SPD-Fraktion im Bezirksausschuss Schwabing-Freimann

: *Verkehrssicherheit Busbahnhof Münchner Freiheit*

Antrag:

RADWEG NEU
KEITEL

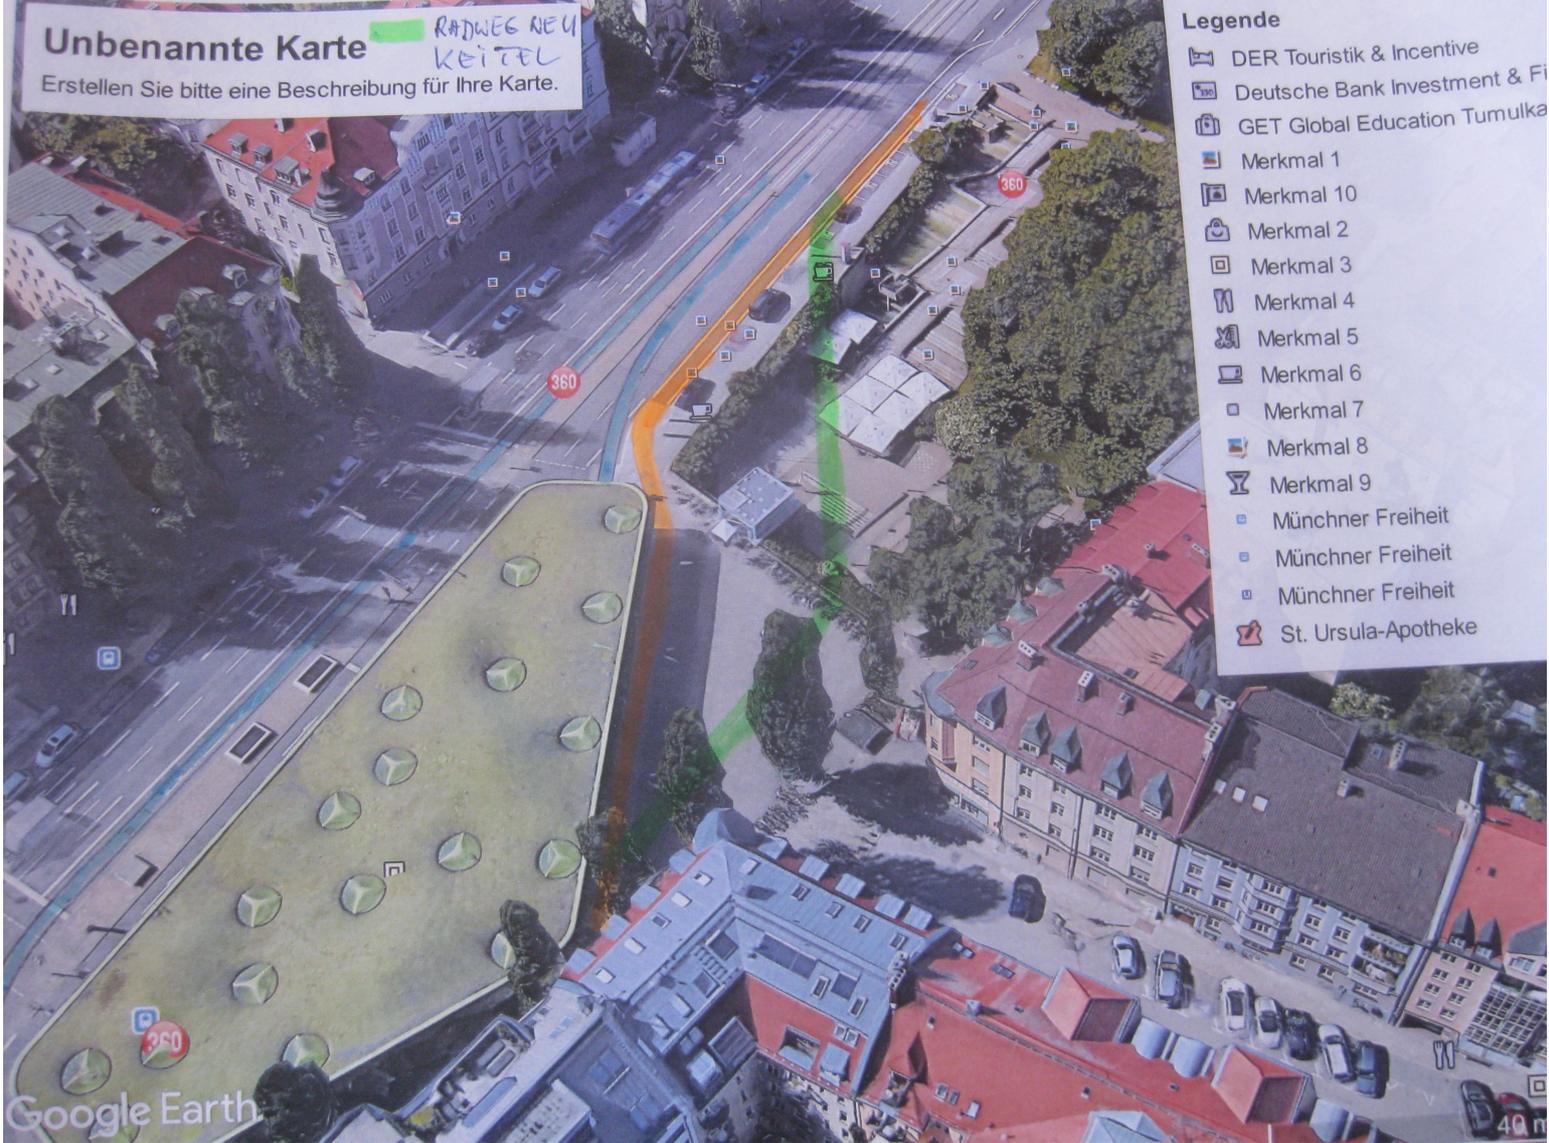
Die MVG möge prüfen, ob die im beigefügten Plan skizzierte unfallträchtige Situation auf der Ostseite des Busbahnhofs Münchner Freiheit dadurch entschärft werden kann, dass der Radweg in Richtung Norden nicht parallel zu den Trambahngleisen, sondern zunächst geradeaus und dann ebenerdig auf einem zu errichtenden Radfahrsteg bogenförmig über das Forum München Freiheit geführt wird, bis er wieder auf den jetzigen Verlauf des Radwegs in der Ungererstraße einmündet.

Die jetzige Radwegführung führt dazu, dass sowohl Fußgänger, insbesondere ein- und aussteigende Trambahngäste, als auch Radfahrer eine relativ schmale Verkehrsfläche gemeinsam nutzen und kreuzen. Dabei kommt es nach Aussagen von betroffenen Bürgern und auch nach Angaben der Polizei immer wieder zu Gefährdungen und Kollisionen.
